RAPORT DE AUDIT DE SIGURANȚĂ RUTIERĂ
- STADIUL 1-

„Autostrada Brașov – Târgu Mureș - Cluj – Oradea, Subsecțiunea 3A2: Nădășelu –Mihăiești (km. 8+700 – km. 25+500) și Secțiunea 3B: Mihăiești – Suplacu de Barcău (km.0+000 – km.80+054) ", sectorul de drum Autostrada Brașov – Târgu Mureș – Cluj – Oradea, Subsecțiunile:

Auditori: **ing. Gabriela COSTESCU**
ing. Laurențiu HERMENIUC

Contract A.R.R. 28216/19.09.2017

Ex: Zonă de trecere peste banda mediană, subsecțiunea 3A2

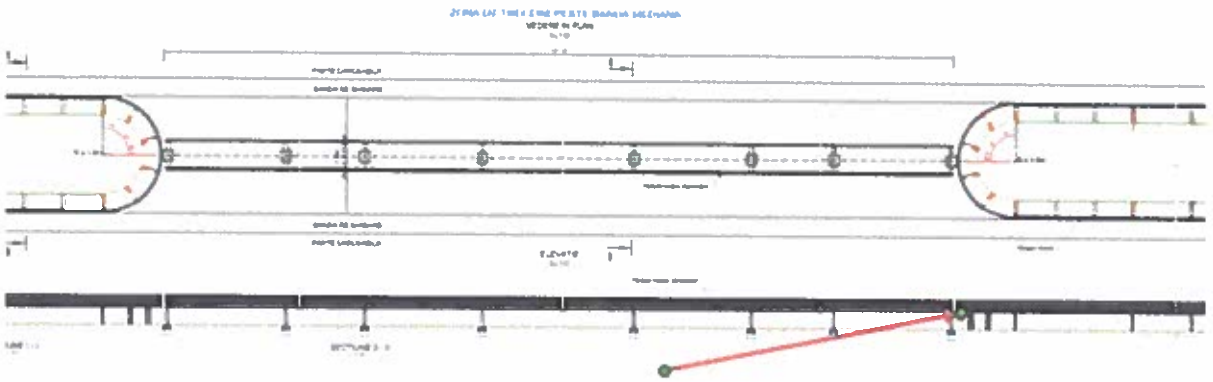
(37) Din documentație rezultă că soluțiile de parapete demontabil proiectate pentru zonele de trecere peste banda mediană diferă între subsecțiunea 3A2 și celelalte subsecțiuni. În cazul subsecțiunii 3A2 s-a adoptat soluția cu parapet New Jersey, iar din detaliul prezentat rezultă că extremitățile parapetului metalic de pe zona mediană, pot reprezenta, în sensul de mers, obstacole periculoase.
